# Projet de centrale photovoltaïque lieux-dits « Le Buissonnet », « La Mer » et « Le Bac » sur les communes de Bitry et Attichy (60)

## Réponse à l'avis de la Mission Régionale d'Autorité Environnementale (MRAe)

Dernières modifications		
Indice	Date	Modifications
A	30/01/24	Première édition

## Implantation et zones humides

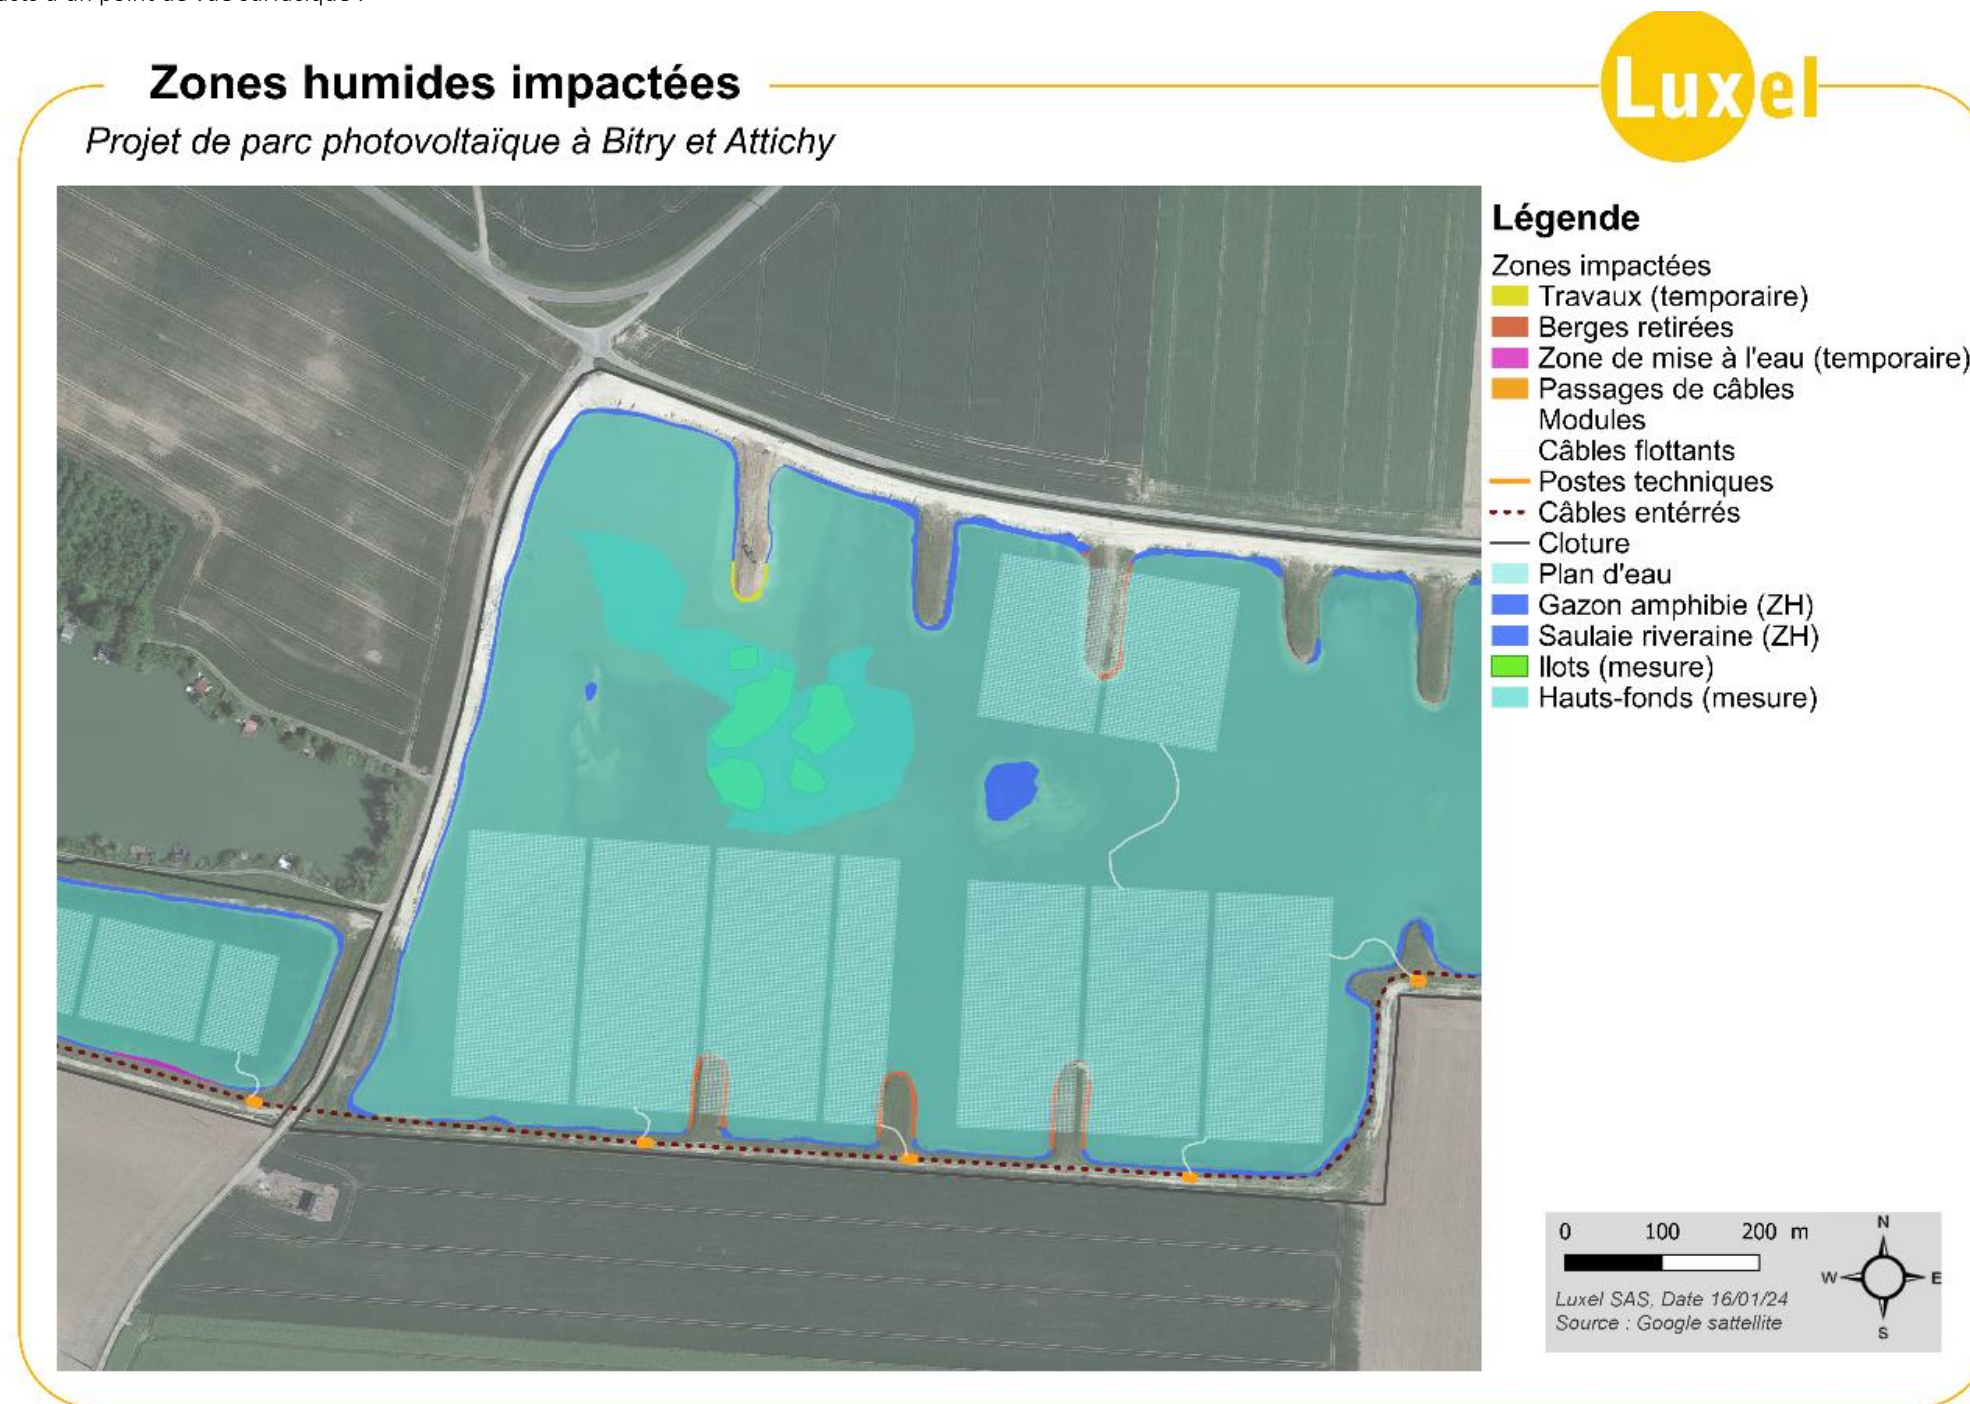
Comme cités ci-dessus, des zones humides sur critère botanique de par leur aspect rivulaire sont présentes sur le site (voir carte au-dessus). Les travaux pour l'implantation du projet photovoltaïque vont impacter une partie de ces zones humides.

Afin de réduire l'impact au maximum sur les zones humides, l'implantation de la centrale a bien été étudiée en amont pour éviter au maximum les surfaces identifiées comme zones humides.

- Les locaux techniques et les voiries internes ont été positionnées hors des zones humides
- Le creusement des tranchées pour l'enterrement des câbles se fera en dehors des zones humides
- La zone de mise à l'eau du grand plan d'eau est hors des zones humides
- Les zones de déchargement sont hors des zones humides
- La circulation des engins de chantiers s'effectue hors des zones humides

La zone affectée temporairement ou permanente est donc inférieure à 0,1 ha. Le projet n'est donc pas soumis à la rubrique de la loi sur l'eau 3.3.1.0 : Assèchement, mise en eau, imperméabilisation, remblais de zones humides ou de marais.

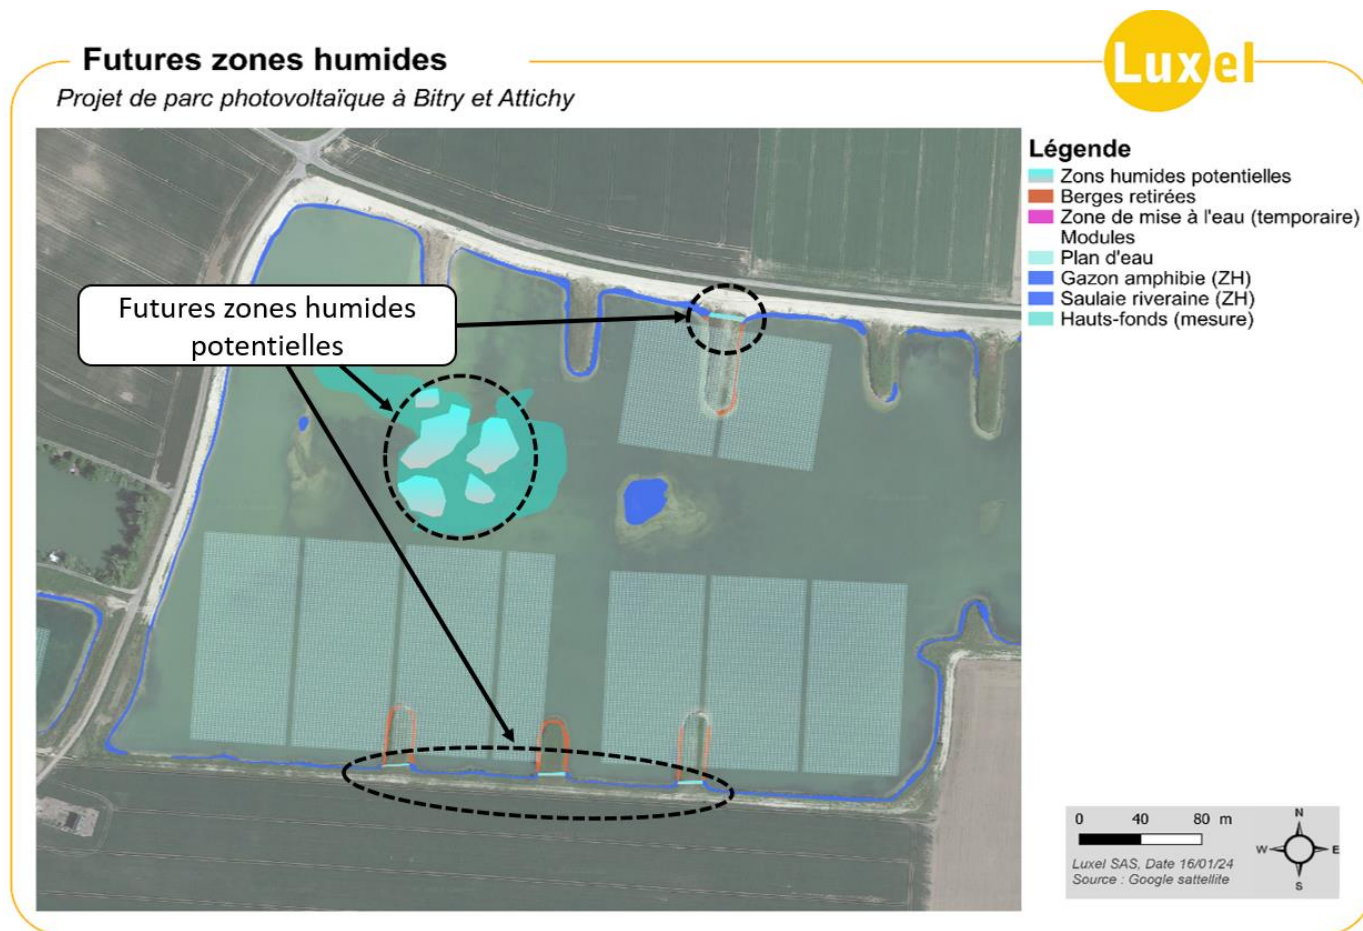
**Extrait de l'avis MRAe : L'autorité environnementale recommande de compléter l'analyse de l'impact du projet sur les continuités écologiques.**

Cette recommandation s'appuie sur le fait que le schéma régional de cohérence écologique de Picardie (non approuvé mais dont le diagnostic est recevable), indique dans son étude que la vallée de l'Aisne est caractérisée par un corridor vallée en multitrame. L'autorité environnementale s'inquiète des **multiples facteurs de fragmentation des continuités écologiques** de la vallée de l'Aisne engendrés par le projet de parc photovoltaïque **comprenant la mise en place d'une clôture en périphérie sur plus de 31 hectares dans un corridor écologique de vallée.**

Concernant les **continuités écologiques sur la faune volante**, l'impact est étudié plus en détail dans la prise en compte des milieux naturels des oiseaux plus loin dans ce mémoire de réponse (*Voir Chapitre 3.4.3 Faune – précision sur l'avifaune page 12*). Des mesures visent à la préservation ou à **l'amélioration des habitats humides et aquatiques** qui sont les habitats des espèces migratrices qui utilisent le lacs comme lieux d'alimentation, de reproduction et de repos.

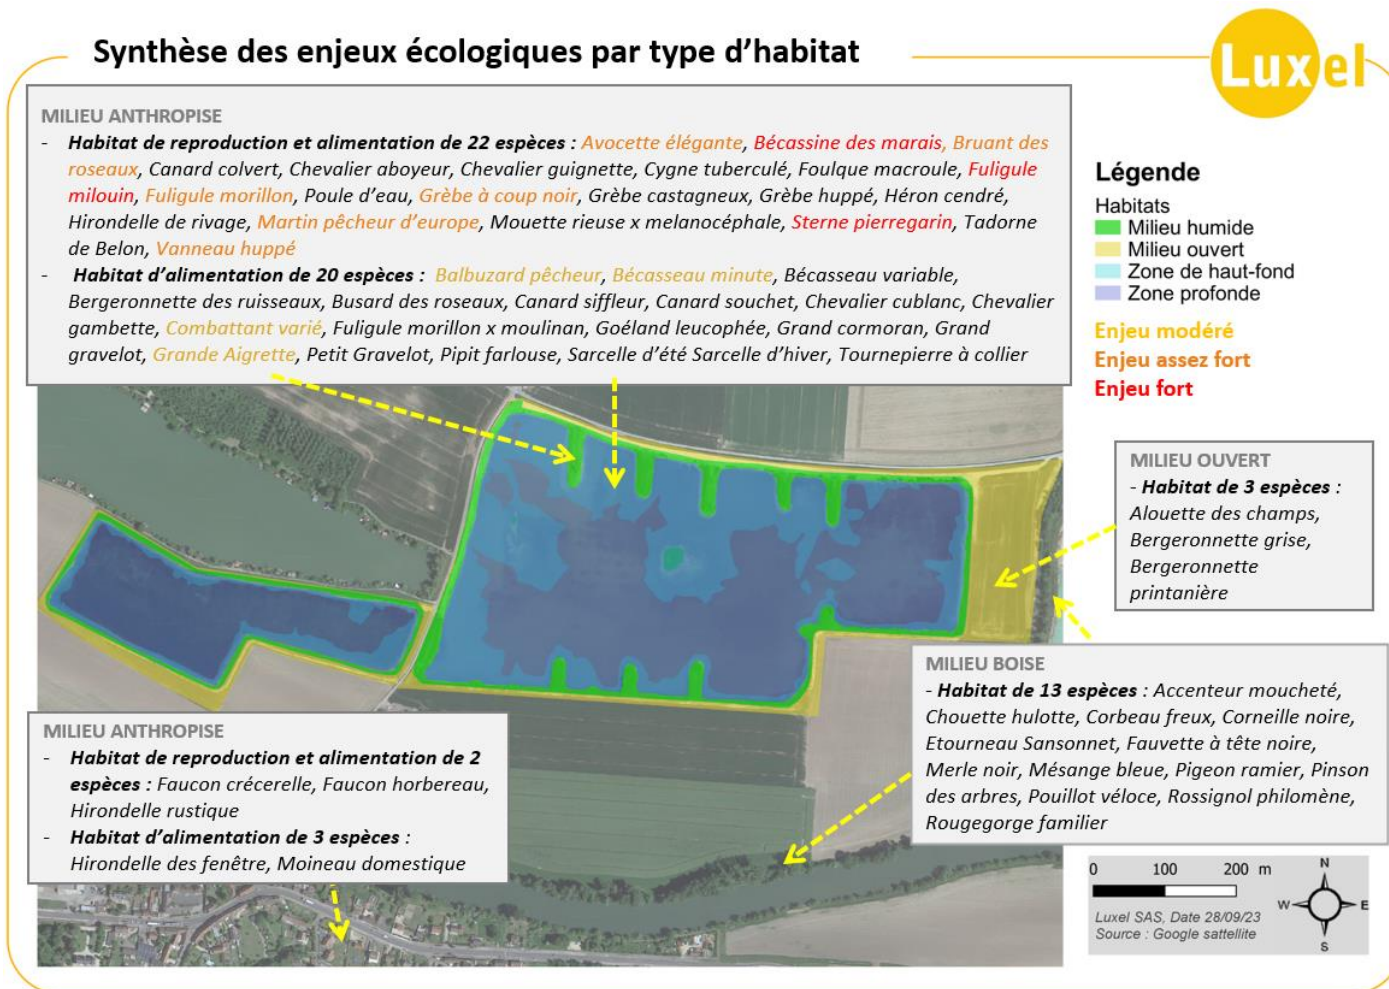
**Extrait de l'avis MRAe :** L'autorité environnementale recommande de revoir les mesures envisagées notamment à la hauteur des enjeux concernant les espèces protégées d'oiseaux en portant une attention particulière à la phase travaux.

A la demande de la DDT-SEEF post-dépôt du permis, un complément de l'étude d'impact spécifique au sujet de l'avifaune a été effectué pour caractériser plus précisément les risques induit par le projet sur chaque **espèce d'oiseau et leurs habitats associés**. Ce complément a été déposé avec le reste des pièces complémentaires et sera donc également disponible pour l'enquête publique. Ce dernier :

Différence de hauteurs d'eau maximales atteintes entre l'état projet et l'état initial lors d'une crue centennale au droit du projet

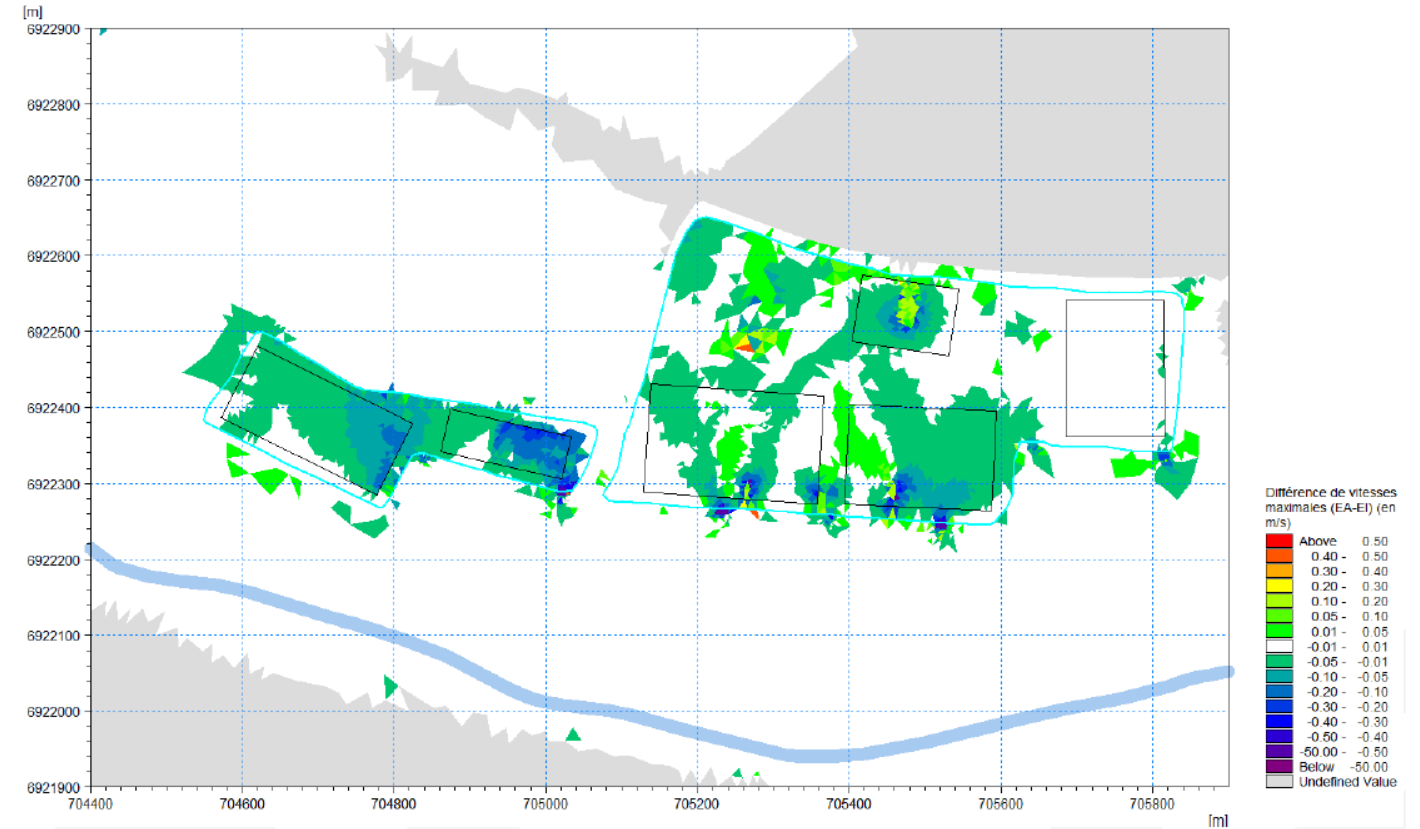
*Extrait de l'avis MRAe : Concernant les risques naturels, l'étude présente une modélisation hydraulique basée sur les hypothèses du plan de prévention des risques d'inondation (PPRI) de l'Oise en amont de Compiègne. Elle propose des mesures pour limiter les effets du projet sur la crue (postes électriques sur pilotis, ancrages des îlots de panneaux). Cependant, l'impact du projet sur l'écoulement des eaux en cas de phénomènes plus rares que ceux pris en compte par le PPRI, dans le cadre du changement climatique notamment, ne semble pas étudié.*

L'étude hydraulique a été complétée comme recommandé par l'avis MRAe. Ce complément est dans l'Annexe 2 de ce présent mémoire de réponse. Pour rappel, ce complément porte sur l'impact de la centrale photovoltaïque sur les vitesses d'écoulement et les hauteurs d'eau.
